## ENMIENDA No. 1

### LPN No.07-2025-SEAPI-UNAH

#### "CONSTRUCCIÓN I ETAPA CERCO PERIMETRAL, UNAH-CUROC"

## DETALLES CONSTRUCTIVOS DE CERCO Y MURO

MG-09

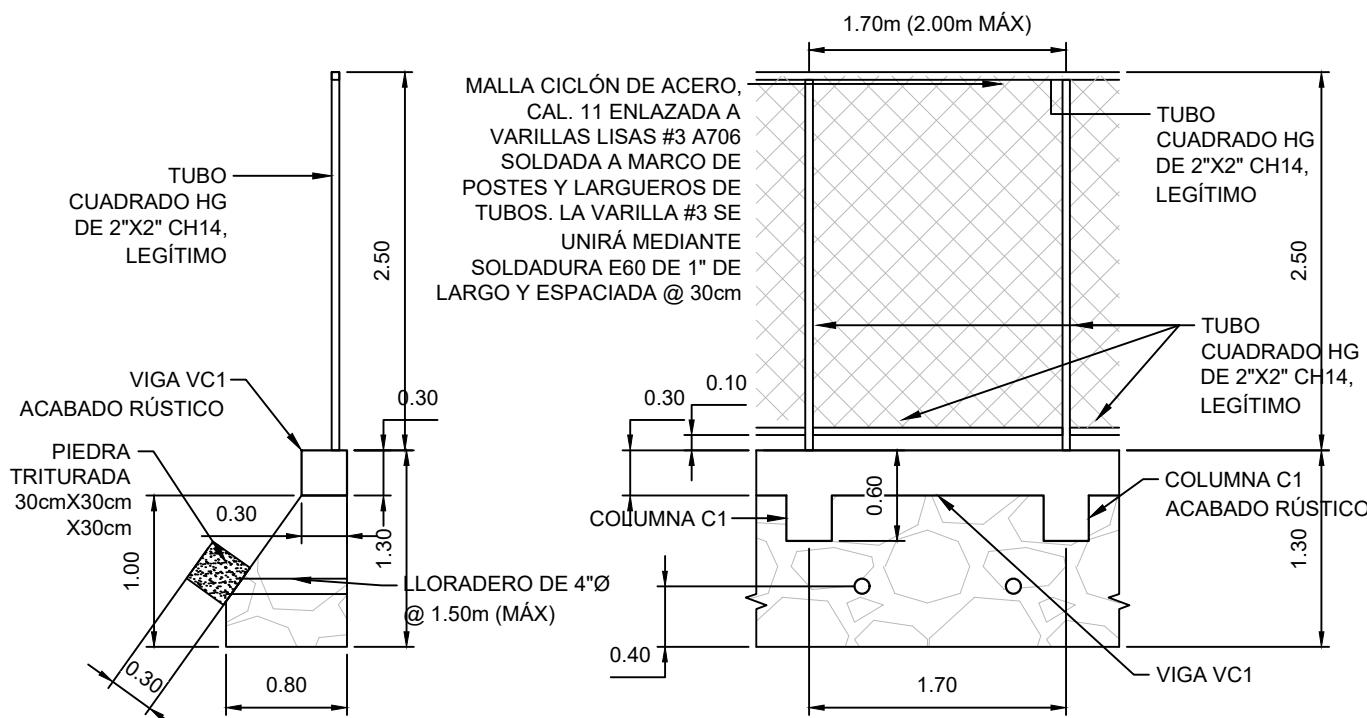
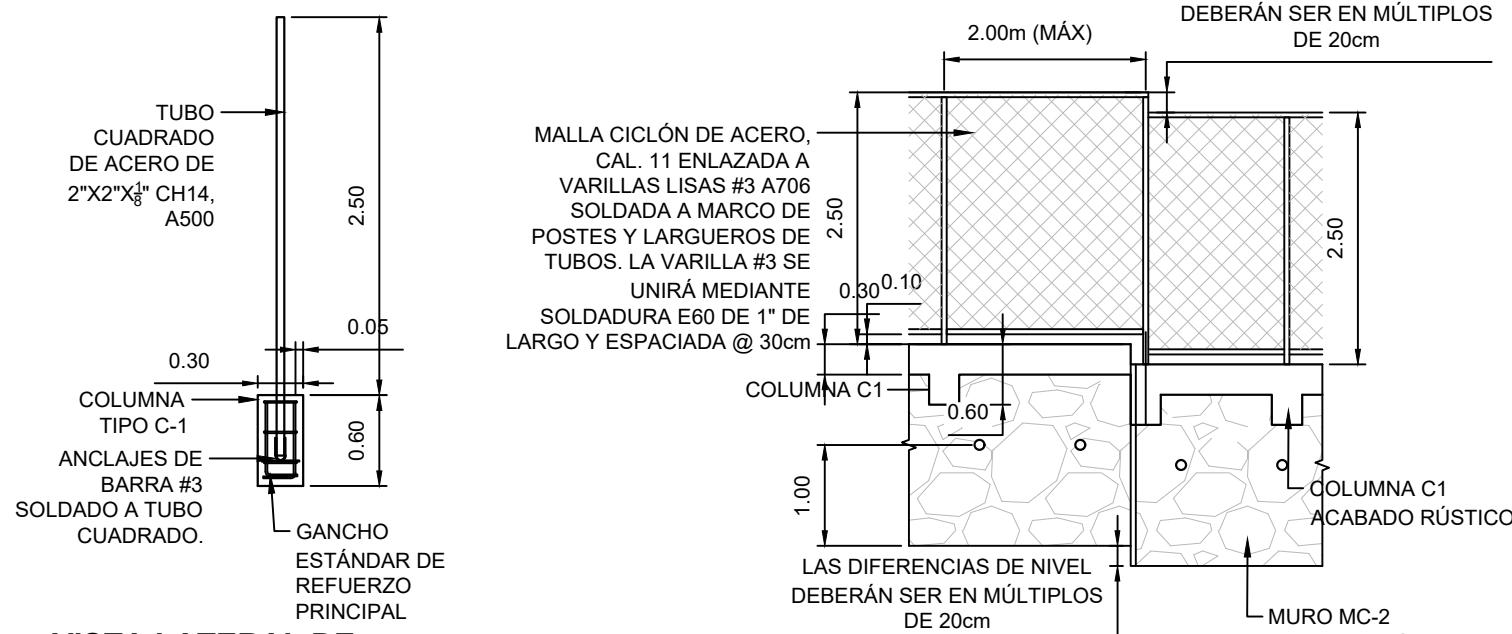
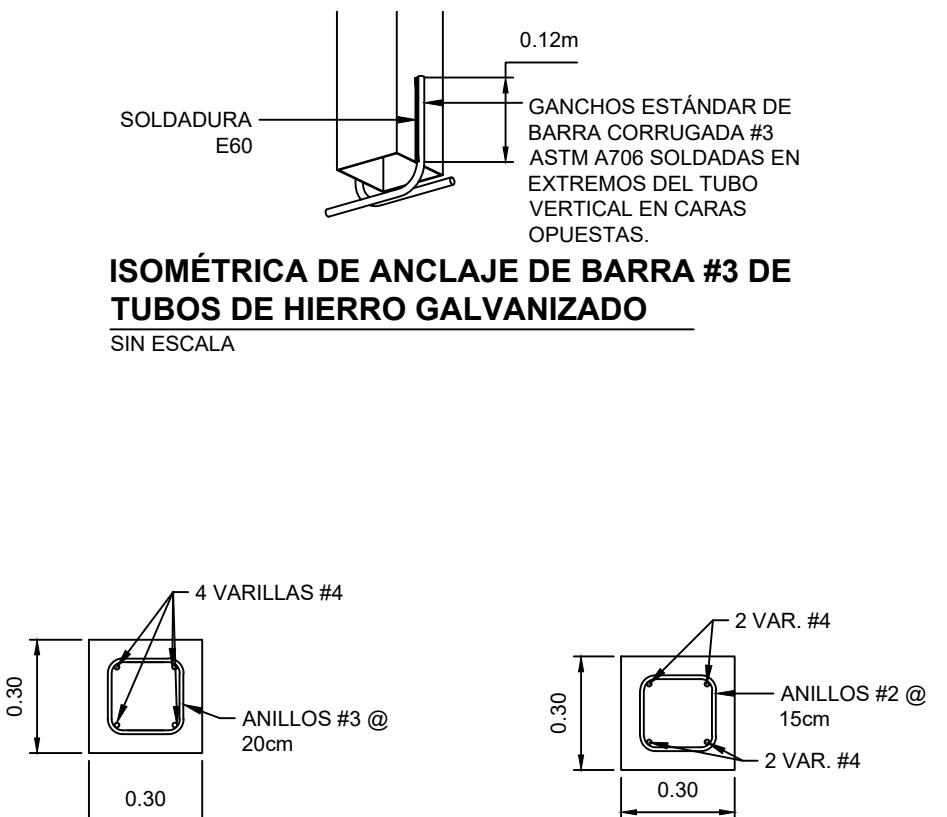
1. Se agrega la modificación en el plano MG-09, donde se indica la nueva altura de la malla en todas sus vistas y secciones. Se adjunta plano en formato PDF. (Ver CD).

MODIFICACIÓN	APROBÓ	FECHA
Modificación de altura de la estructura metálica para instalación de malla ciclón comercial		13/01/2024
